Mod 17-0037P PDeb Pierre DEBANO 19 rue des Champs de Linette F 51200 EPERNAY Gare SNCF + 1500 m Mobile : + 33 (0)6 60 93 72 66 Mél : pdebano@laposte.net		Note numéro : 17-1338V1 date : 26/07/2017		Classification
		Objet : Extraits du rapport_beatt_2015-016 RAPPORT D'ENQUÊTE TECHNIQUE sur le déraillement d'une rame TGV lors d'une marche d'essai sur la LGV Est-Européenne le 14 novembre 2015 à Eckwersheim (67) Mars 2017 (Enregistré sous 17-1337V PDeb Dérail TGV Eckwersheim 2015 rapport_beatt_2015-016)		
Référence fichier	17-1338V1 PDeb Extrait BEATT Déraillement TGV Eckwersheim 2015	Distribution		
Affaire				
Protection du fichier : Ce fichier est protégé par un mot de passe pour éviter toute modification ayant pour conséquence que des fichiers de même nom aient des contenus différents. Pour pouvoir modifier ce fichier : Faire "Enregistrer sous", aller dans Outils/Options de Sécurité en haut à droite de la fenêtre "Enregistrer sous" (en dessous pour Word 2010) et changer ou supprimer le mot de passe, et donner un autre nom au fichier pour l'enregistrer.

Page PDF	Texte initial	Observations P Debano
1	<p>RAPPORT D'ENQUÊTE TECHNIQUE sur le déraillement d'une rame TGV lors d'une marche d

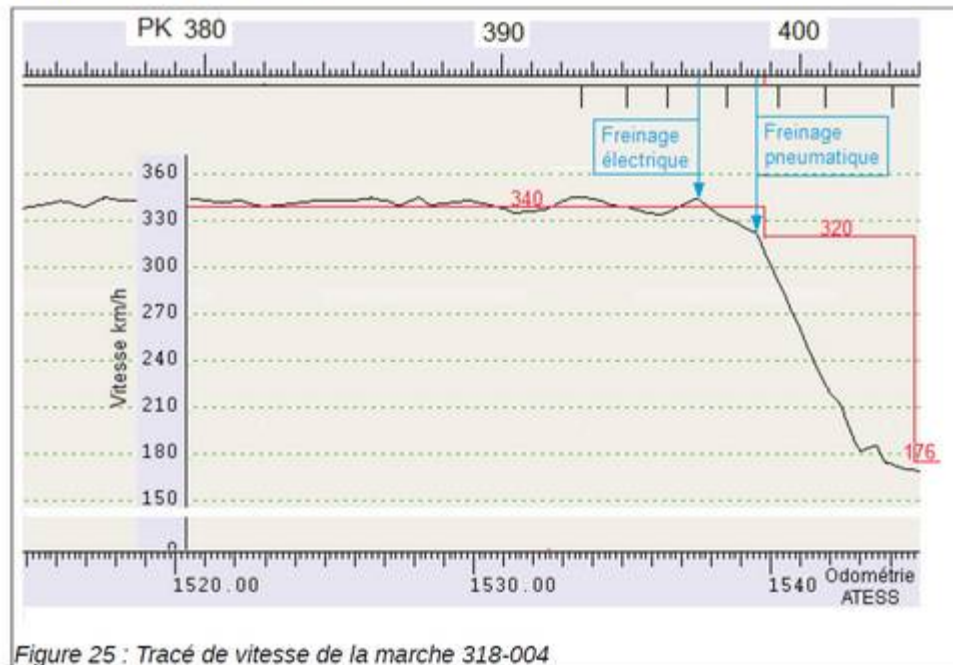
Le schéma ne permet pas de savoir où était le pilote Systra et où était l'ADC2
